Product Change Notice (PCN)

件名: RA2E1 QFN および LQFP 製品 前工程の拠点追加、組立工程の拠点追加、のご案内

発行日: 6/27/2022

RA2E1 LQFP品 相違点補足

7mm×7mm 0.5mm pitch 48pin LFQFP パッケージ外形図 (RSB)

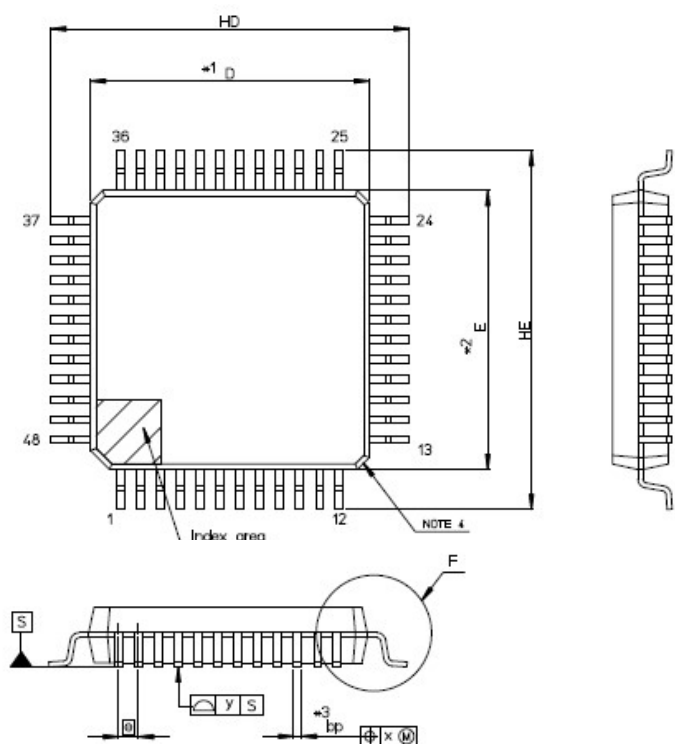
寸法比較: 7mm×7mm 0.5mm pitch 48pin LFQFP パッケージ

Greatekパッケージの
シンボルはJEDEC準
拠となります。

10mm×10mm 0.5mm pitch 64pin LFQFP パッケージ外形図 (Greatek)

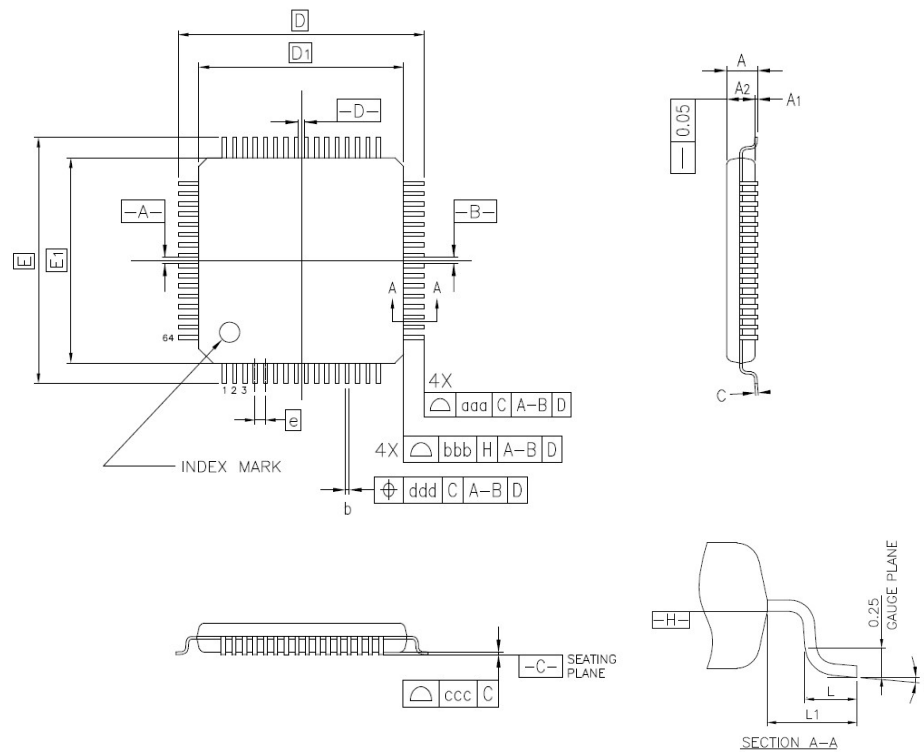
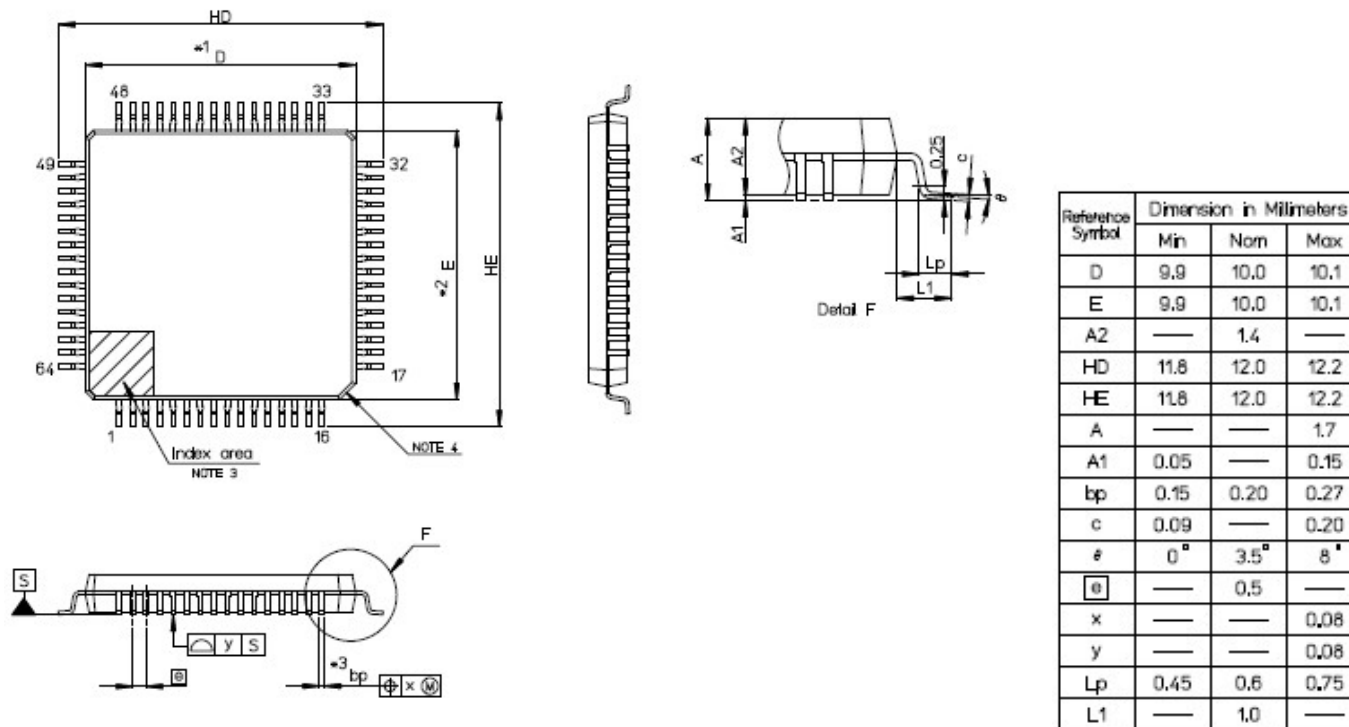
寸法比較: 10mm×10mm 0.5mm pitch 64pin LFQFP パッケージ

Greatekパッケージの
シンボルはJEDEC準
拠となります。

PKG構造イメージ

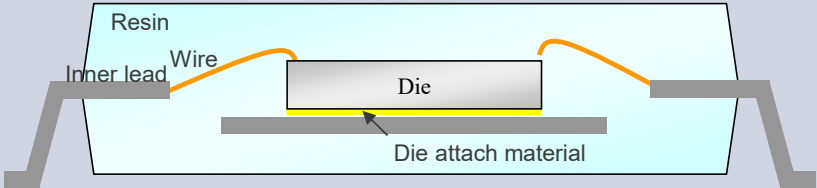
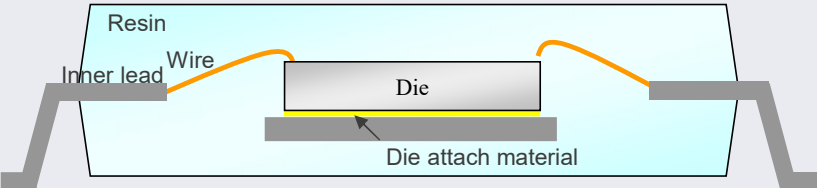
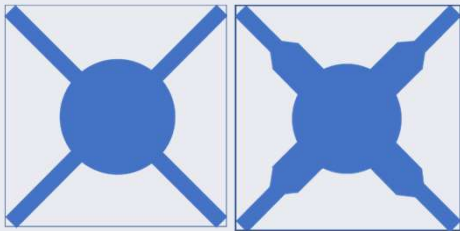
※PKG断面、ダイパッド形状は参考例となります。

組立拠点	PKG断面	ダイパッド形状
今回		 Greatek
既存		 RSB RSB

※ダイパッド形状による信頼性への影響はありません。
